改善箇所説明図①

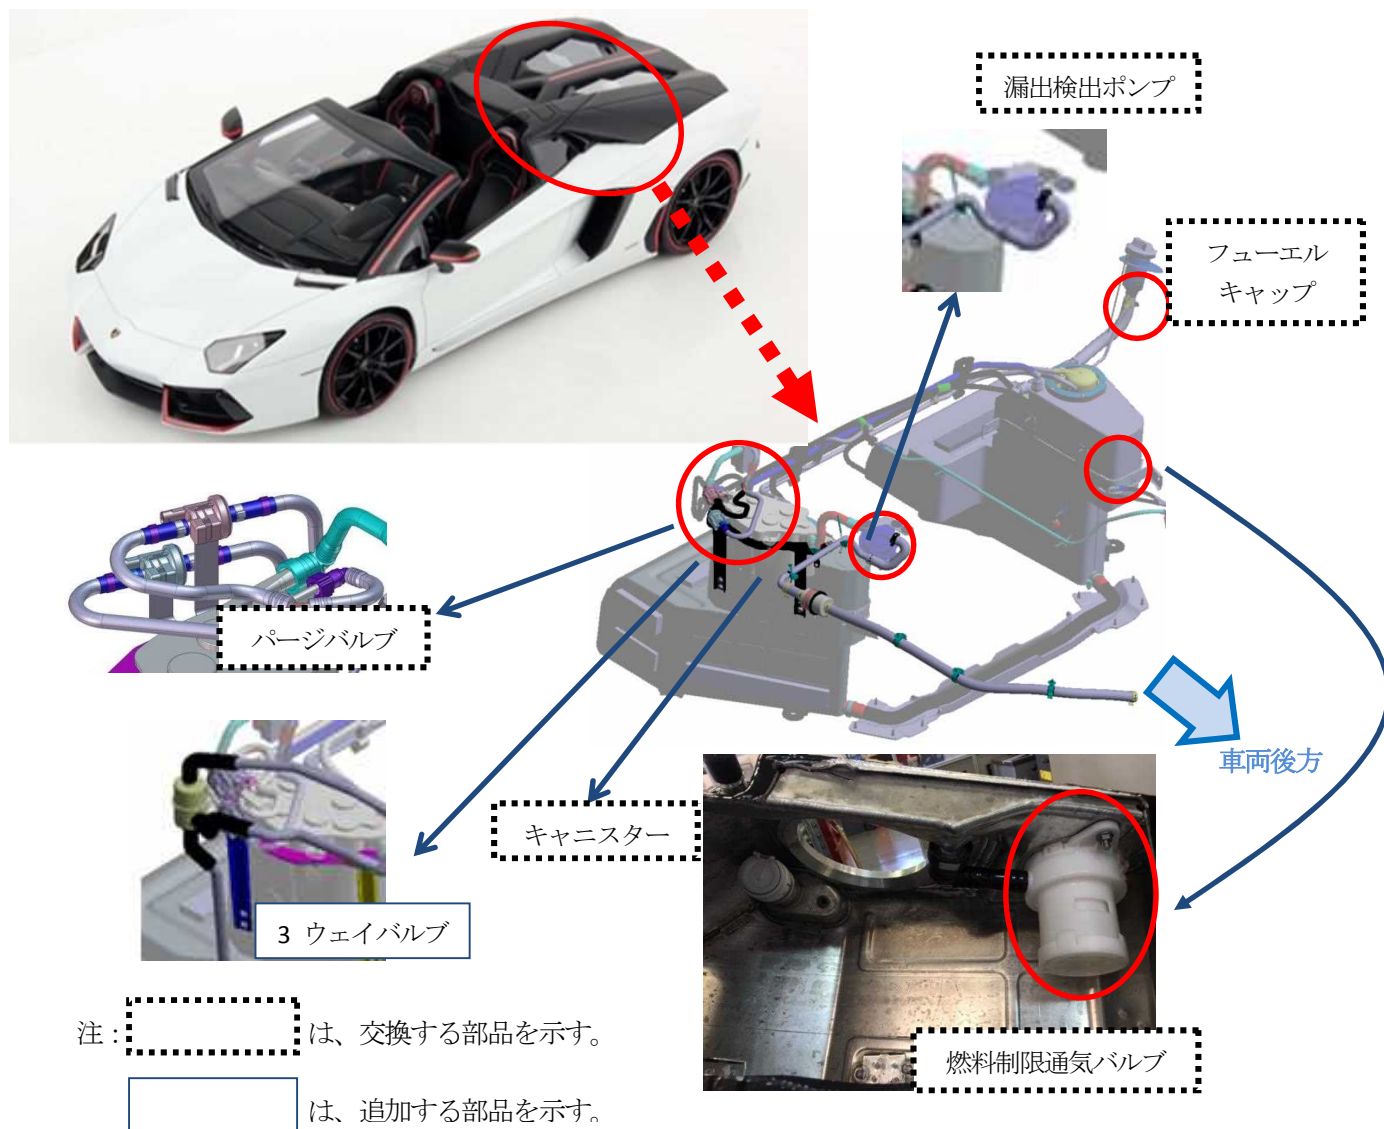
不具合内容及び原因

燃料蒸発ガス抑止装置において、燃料タンク内の蒸発ガスの吸入を制御するバルブ（燃料制限通気バルブ）の制御のしきい値が不適切なため、燃料満タン時に特定の運転操作等を行うと燃料が液体のままキャニスターおよびパージバルブに侵入することがある。そのため、燃料によりパージバルブが損傷して警告灯が点灯し、キャニスターの掃気ホースから燃料または、燃料蒸発ガスが漏れるおそれがある。

改善措置の内容

全車両、燃料制限通気バルブ、パージバルブおよびフューエルキャップを対策品に交換し、キャニスターおよび漏出検出ポンプを新品に交換する。また、3ウェイバルブを追加して燃料蒸発ガス排出経路を変更し、エンジンコントロールユニットのプログラムを変更する。

識別：車両識別プレートの下側に、赤色で直径5mm程度のマークを塗布する。
